AZ 6928 Zimmerstraße 13-15
Betreff: lauter Kondensator - Neupositionierung

Gegenstand der vorliegenden Untersuchung ist die schalltechnische Bewertung der geplanten Verlagerung des Kondensators sowie deren Auswirkungen auf die Immissionssituation.

Übersichtsplan
zur Schallimmissionsprognose

Planposition des Kondensators

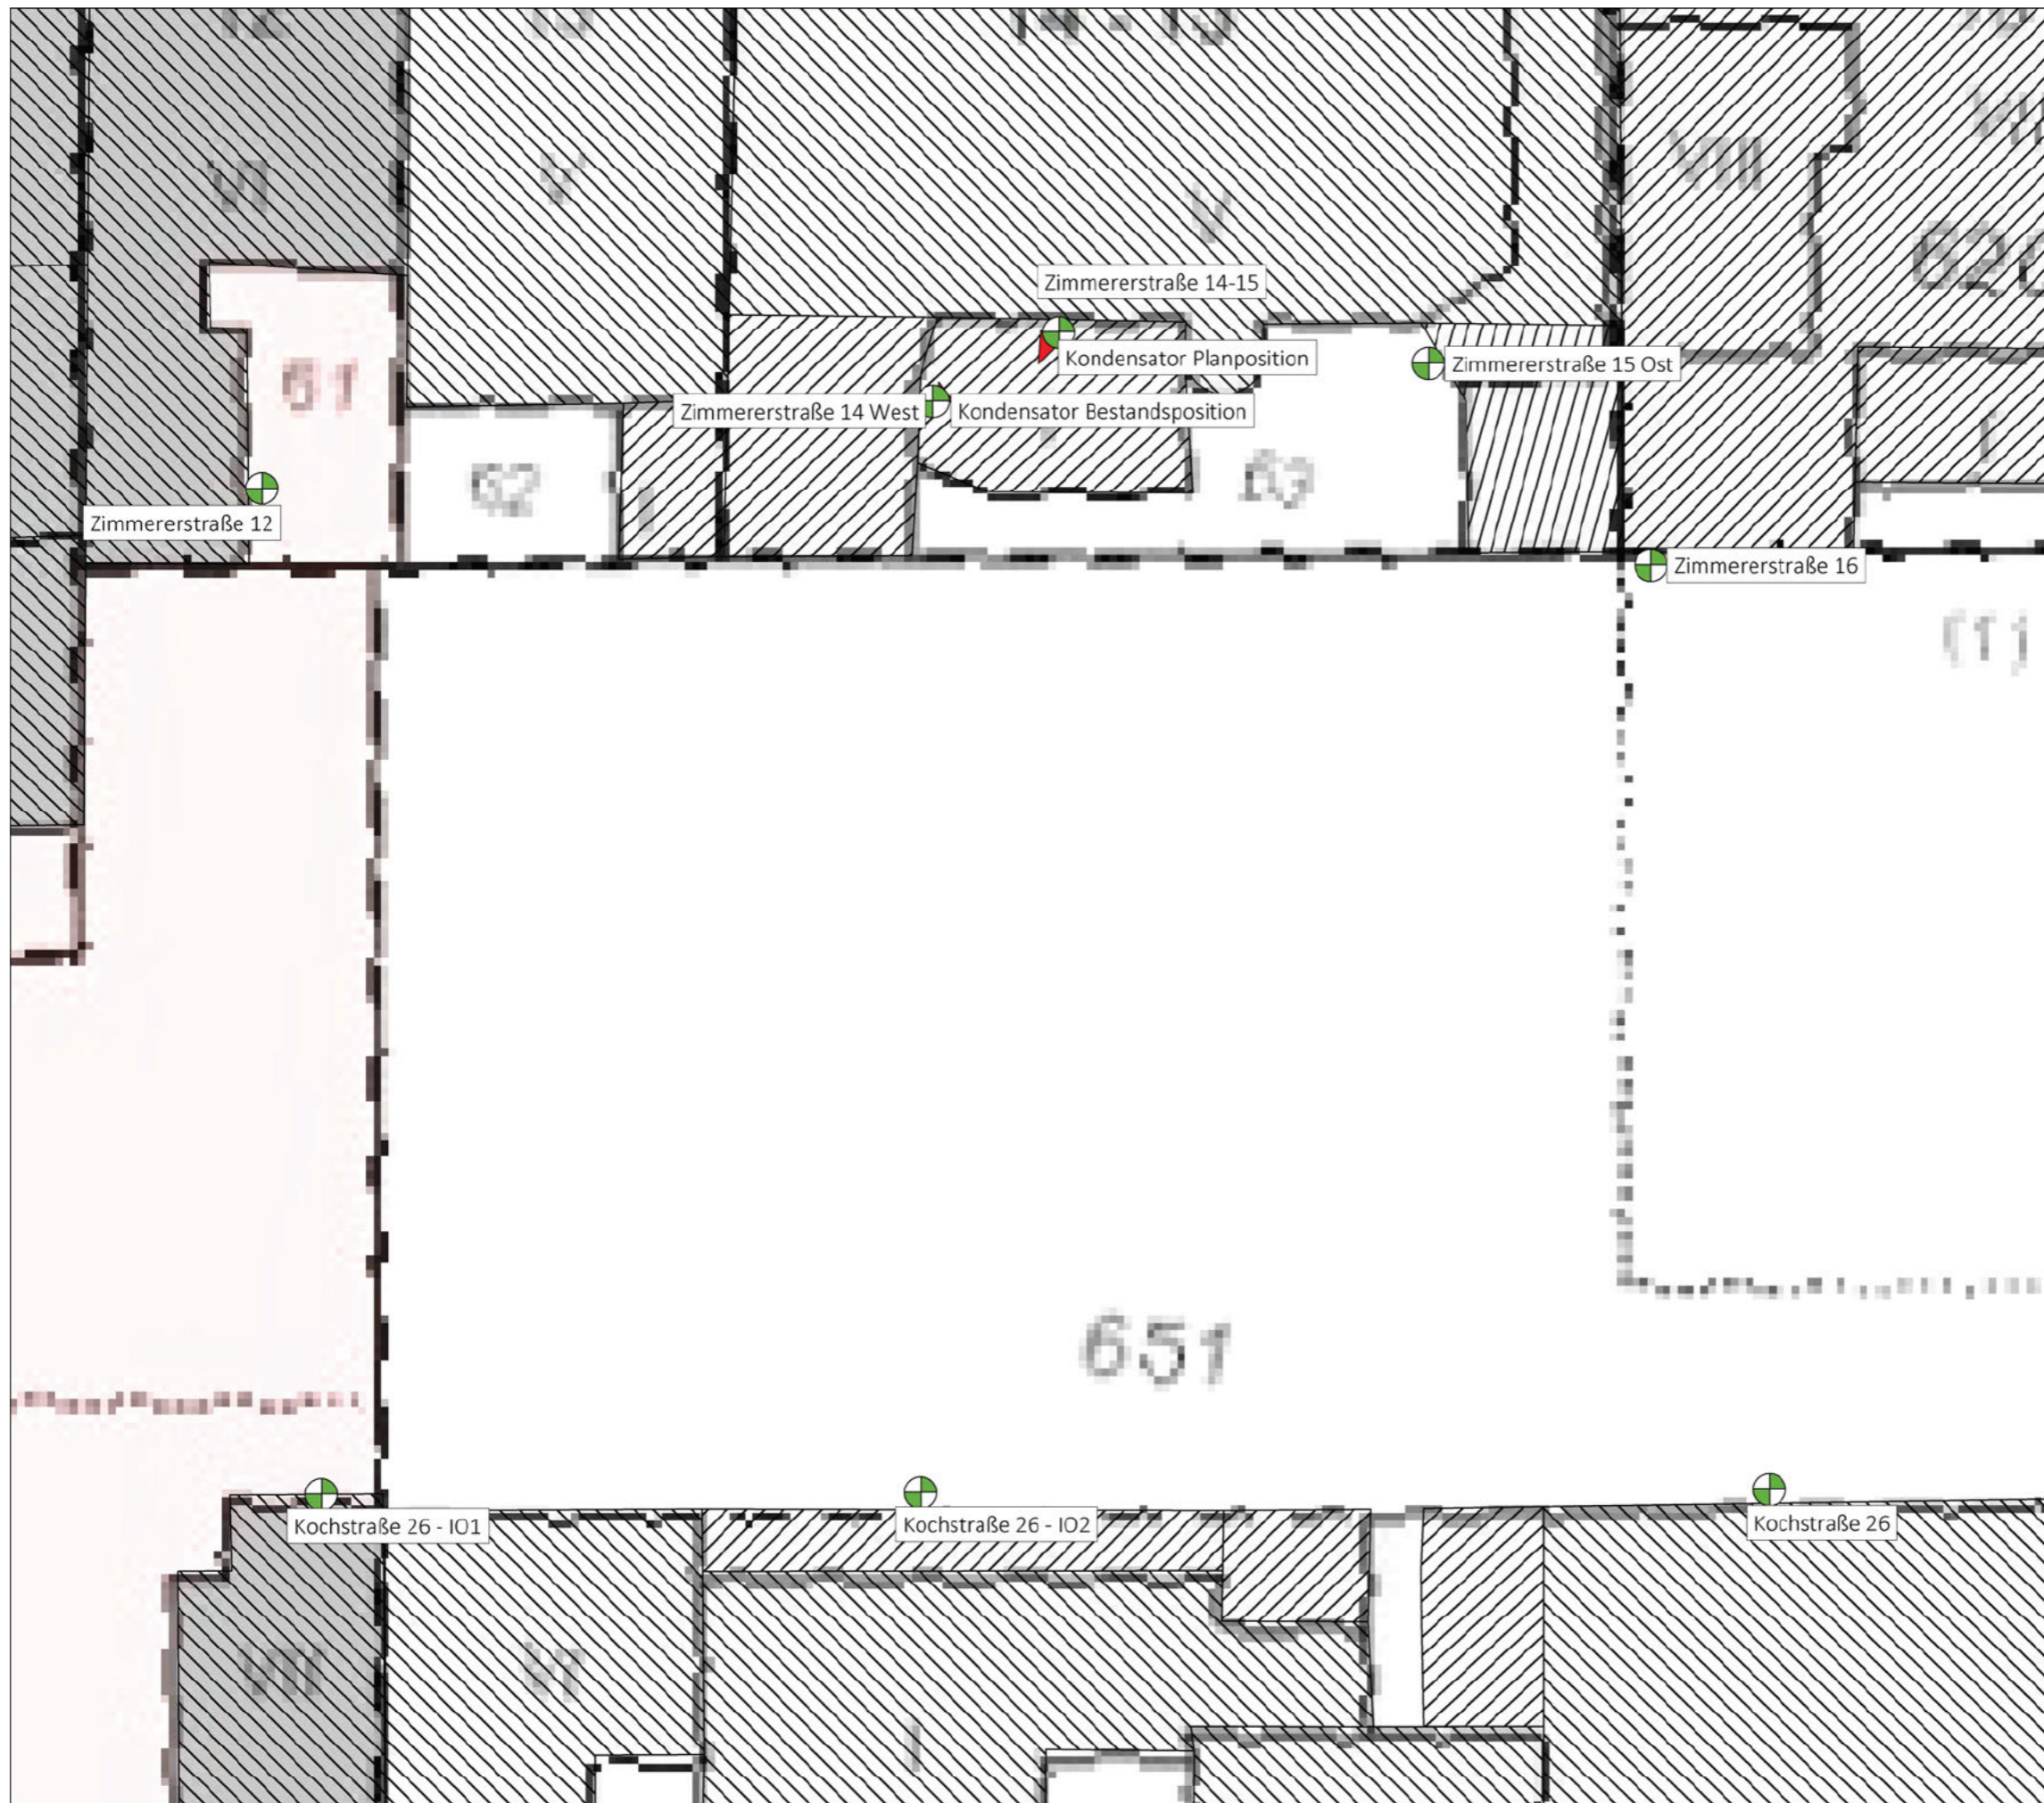
Die Verlegung auf die von Ihnen vorgeschlagene Position lässt keine signifikante Verbesserung der Geräuschsituation erwarten, sofern die Schallemission des Kondensators unverändert bleibt. Dies wird auch durch den Vergleich der Situation gemäß Anlage 3.1 (Bestandsposition) und Anlage 3.2 (Planposition) deutlich. Für den Beschwerdeführer im 2. Obergeschoss ergibt sich durch die Umsetzung des Kondensators voraussichtlich keine spürbare Verbesserung.

Inwieweit sich die neue Position sowie die damit verbundenen größeren Abstandsflächen positiv auf die Betriebsbedingungen auswirken – und dadurch gegebenenfalls auch eine Reduktion der Geräuscentwicklung eintritt – lässt sich im Vorfeld nicht belastbar beurteilen.

Aufgrund des nicht positiven Ergebnisses hinsichtlich der geprüften alternativen Positionierung des Kondensators werden folgende Maßnahmen empfohlen:

Prüfung alternativer Aufstellorte, insbesondere:

- Positionierung auf dem Dach
- Positionierung im Bereich der Fahrradstellplätze
